改善箇所説明図

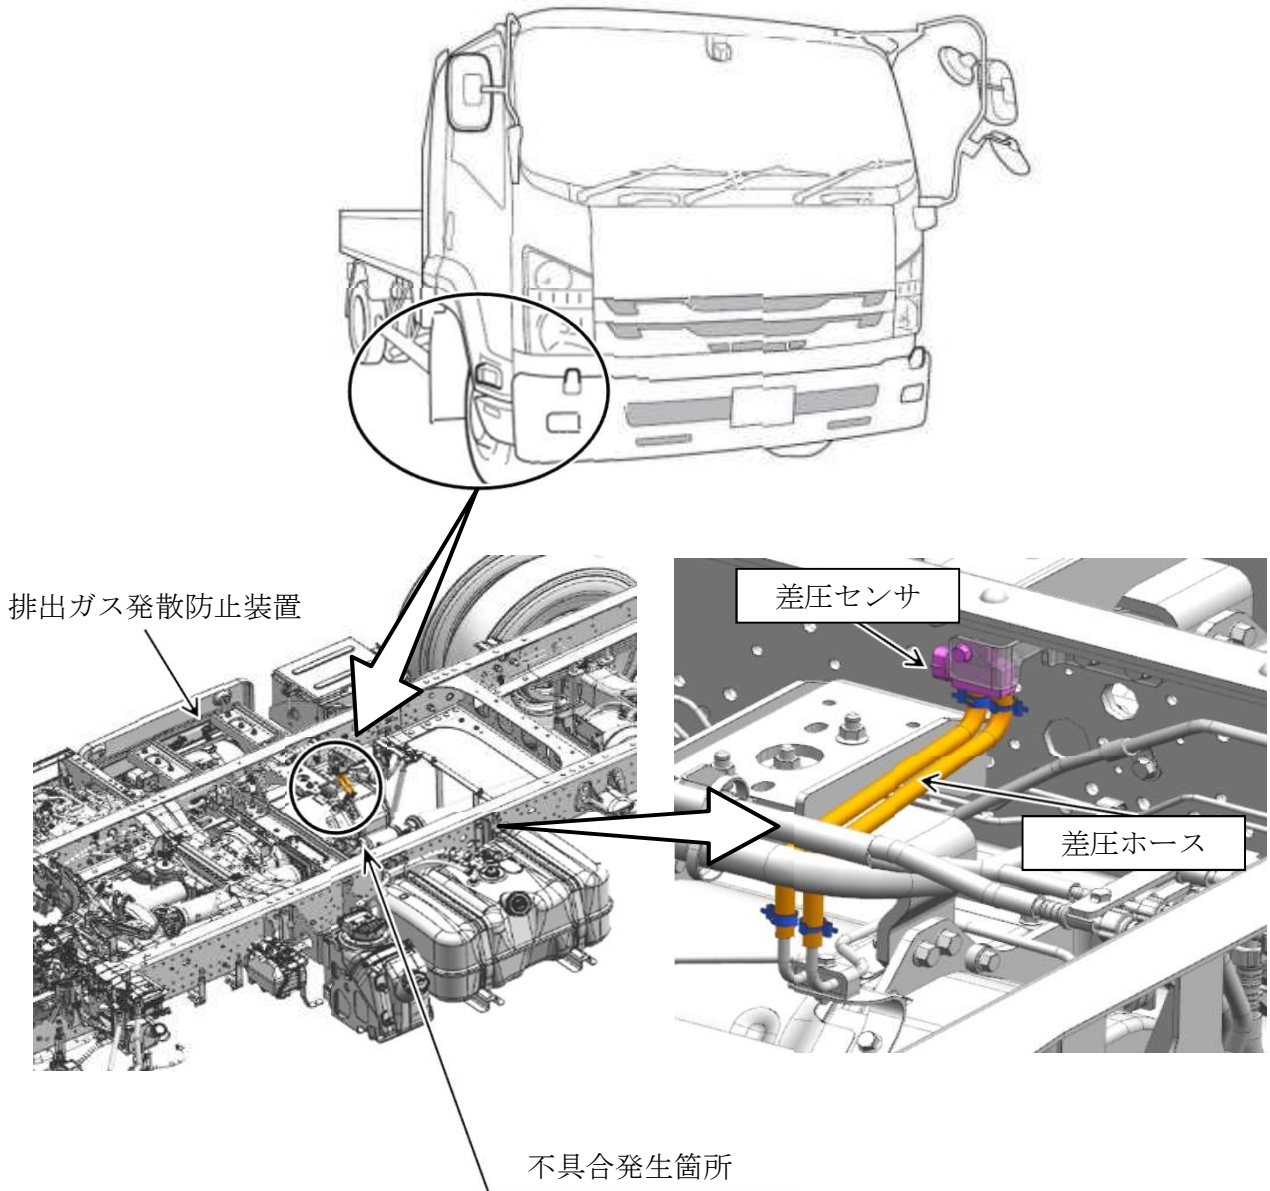
トラックの排出ガス発散防止装置において、差圧センサに組み付ける差圧ホースの材質が不適切なため、当該ホースから放出されるヨウ素により差圧センサの回路が腐食して断線し、エンジン警告灯が点灯するおそれがある。

全車両、差圧ホースを対策品に交換し、差圧センサを新品に交換する。

識別： 助手席左側ドア開口部のシリアルナンバープレートに識別シール（緑色）を貼付する。
